SAGE Allan

# BUREAU DE LA CLE

*Réunion du 10 mai 2023  
En visioconférence*

*Projet de centrale hydroélectrique des Neufs  
Moulins à Montbéliard (25)*

## EQUIPEMENT DE L'OUVRAGE POUR LA PRODUCTION D'HYDROÉLECTRICITÉ

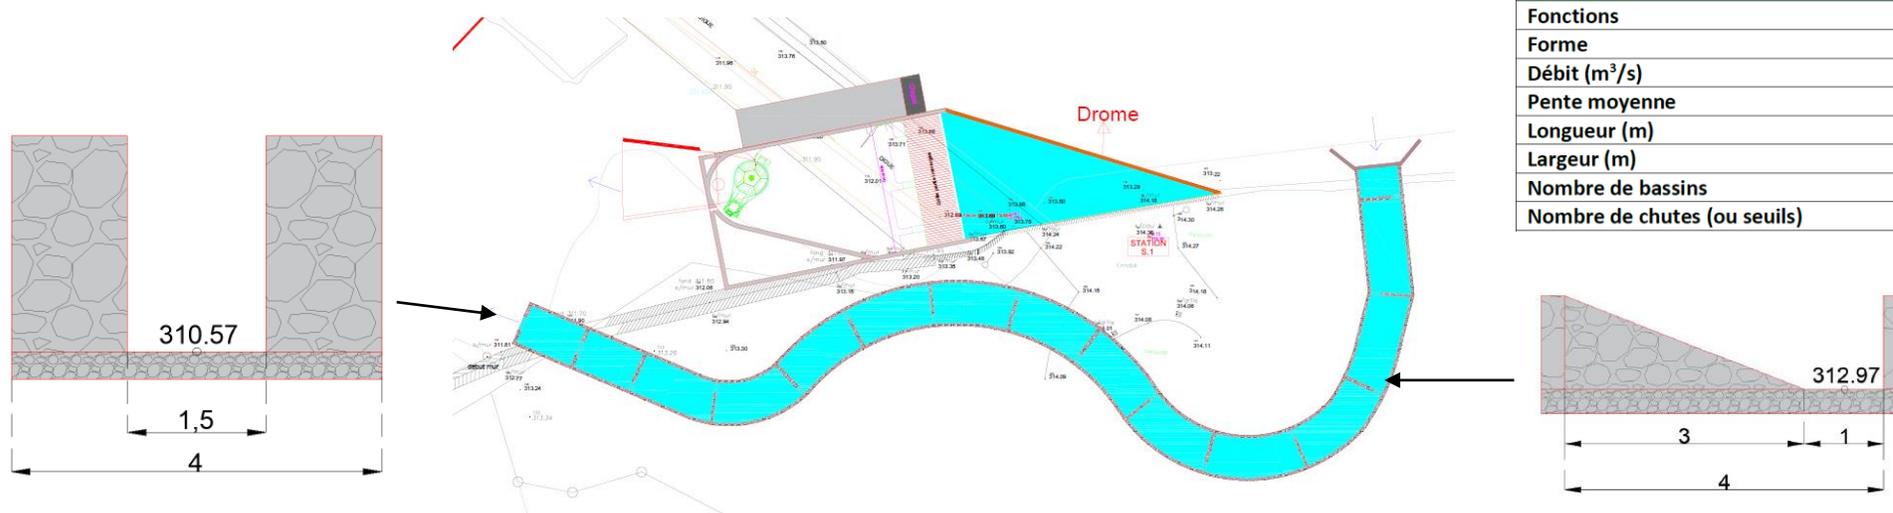
- Préciser la qualité des sédiments au droit du projet, et prévoir des mesures de gestion en cas de contamination avérée ;
- Vérifier la comptabilité du projet de passe à bassins à échancrure avec les capacités de franchissement du Brochet ;
- Prévoir une gestion des ouvrages limitant les variations non naturelles de la cote de ligne d'eau en amont et en aval de l'ouvrage lors des phases de production ;

- Proposer un dispositif de franchissement piscicole alternatif, prenant davantage en compte les préconisations de l'étude d'avant-projet (profil trapézoïdal, fond du lit non bétonné) ;
